Til: COWI AS
v/ Ståle Hansteen
Kopi til: NG Development AS
Dato: 2021-10-26
Rev.nr. / Rev.dato: 2 / 2022-02-01
Dokumentnr.: 20210422-01-TN
Prosjekt: Cicignon Park, Fredrikstad områdestabilitet
Prosjektleder: Kate Robinson
Utarbeidet av: Kate Robinson, Marius M. Søvik
Kontrollert av: Einar John Lande, Bjørn Kalsnes

Cicignon Park, Fredrikstad - vurdering av områdestabilitet

Revisjon 2 av notatet er basert på kommentarer i uavhengig kontroll utført av Romerike Geoteknikk, [1]. *Endringer i teksten fremkommer i kursiv. Tilsvar til kommentarer er oppsummert i vedlegg E.*

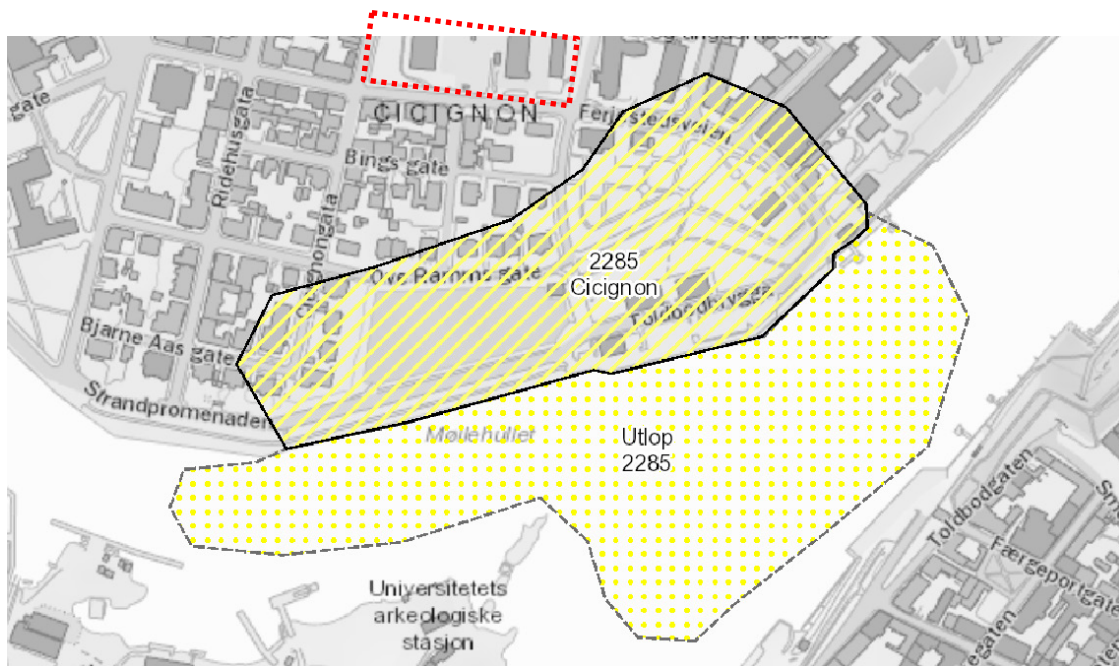
Oppdatert teksten i kapittel 5 punkt 8 å gi bedre oversikt over hvordan sonen er avgrenset, basert på resultater fra tidligere undersøkelser diskutert i kapittel 4.3. Figur 8 i rapporten er oppdatert med tolkninger fra disse undersøkelsene for å gi en bedre oversikt over grunnforholdene rundt planområdet.

Figur 9: Utbredelse av ny foreslått kvikkleiresone 2285-Cicignon. Den nye sonen er utenfor hele planområdet.

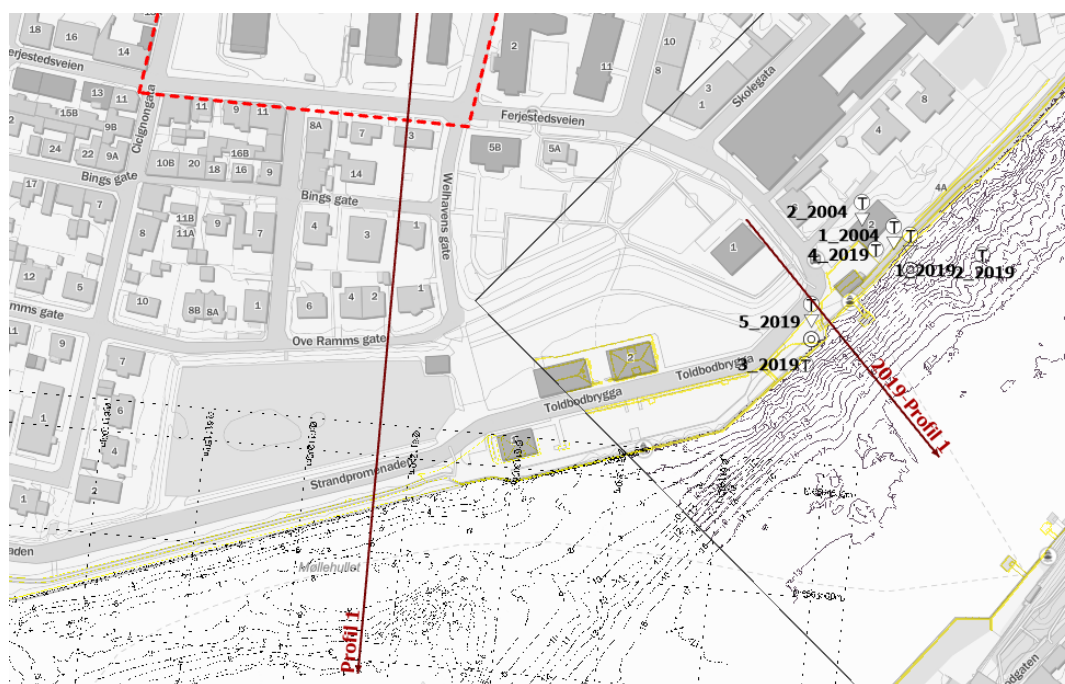
Sideveis utbredelse eller sideveis utvikling av et skred er nå diskutert iht NVE veileder kapittel 4.5.2 i kapittel 5 punkt 8. Det er noe usikkerhet rundt hvor langt sideveis et skred kunne utvikle seg mot vest, på grunn av manglende grunnundersøkelser, men siden et skred utløst ved elva mot vest kunne ikke nå planområdet, var flere undersøkelser ikke utført.
